MRAe

Grand Est

**Avis sur le projet d'installation
d'une centrale photovoltaïque au sol sur des surfaces agricoles
à Koeur-la-Petite (55)
porté par la société SAMFI 23**

n° réception portail : 001918/A P
n°MRAe 2025APGE43

Figure 3: Installation agrivoltaïque

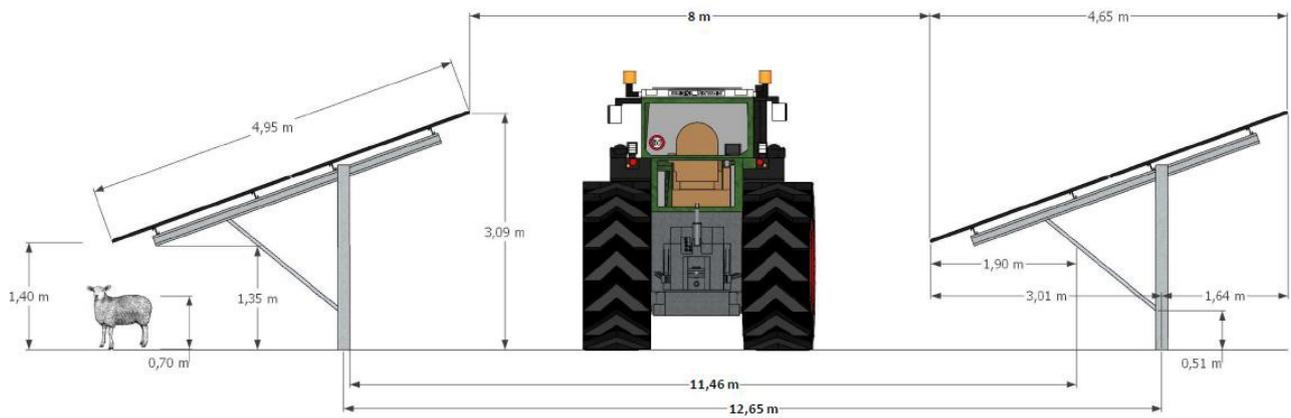
L'Ae s'interroge dans ce contexte sur l'opportunité de l'usage de fondations sur pieux qui pourraient poser difficulté notamment en cas d'incendie de la centrale du fait de la percolation des eaux d'extinction d'un incendie dans le sol le long des 7 120 pieux projetés. La nappe d'eau souterraine pourrait être également polluée par dissolution par les eaux de pluie, du zinc composant les tables galvanisées supportant les panneaux ou par contamination à la suite d'un incendie.

- **préciser la profondeur de la nappe au droit du projet ;**
- **expliciter ses choix techniques pour l'ancrage (profondeur des pieux, matériaux utilisés et résistance à la corrosion...) ;**
- **comparer l'impact environnemental des différentes technologies de fondations pour les tables photovoltaïques et choisir celles qui présentent la meilleure protection de la ressource en eau souterraine au regard des risques de pollution ;**
- **mettre en place un système de surveillance et de suivi régulier de la qualité des eaux souterraines, en amont et à l'aval de la centrale, qui permettra de capitaliser la connaissance de l'impact des pieux sur l'eau de la nappe et de transmettre ce suivi à l'Agence Régionale de Santé (ARS) et à l'Agence de l'Eau Rhin-Meuse.**

Figure 4: Plan de masse du projet

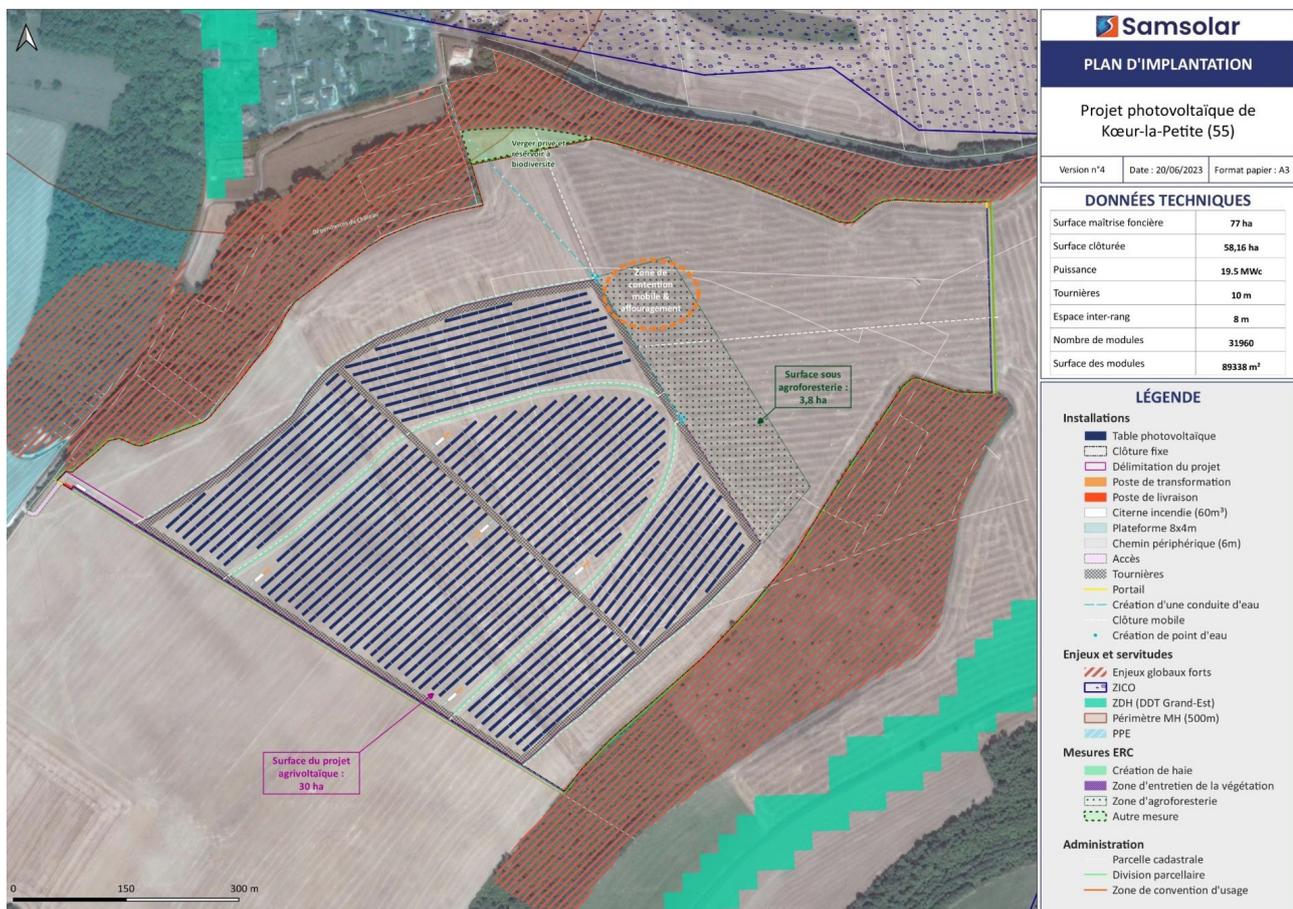
Concernant l'installation solaire, l'Ae relève que la présence d'une piste interne à l'installation permet de réduire le risque de propagation d'un incendie interne ou externe, il est néanmoins constaté que les points d'eau incendie sont implantés à proximité immédiate des postes de livraison ou de transformation. En cas d'incendie de l'un de ces postes, la réserve pourrait être soumise aux effets de l'incendie et être par conséquent inutilisable par les secours.

- **implanter les réserves incendie à une distance de 10 mètres au moins de l'installation à défendre et à moins de 400 mètres des installations techniques (distance mesurée en empruntant les voies utilisables par les engins de lutte contre l'incendie). En cas d'impossibilité de respecter ces distances, produire une étude des flux thermiques mettant en évidence que les points d'eau incendie ne sont pas soumis à de tels flux ;**
- **s'assurer auprès du SDIS que l'installation respecte ces critères d'installation ;**
- **reculer le poste de livraison à 50 mètres de la lisière ;**
- **veiller à ce que les 6 citernes ou points d'eau soient installés le long de la piste périphérique interne.**
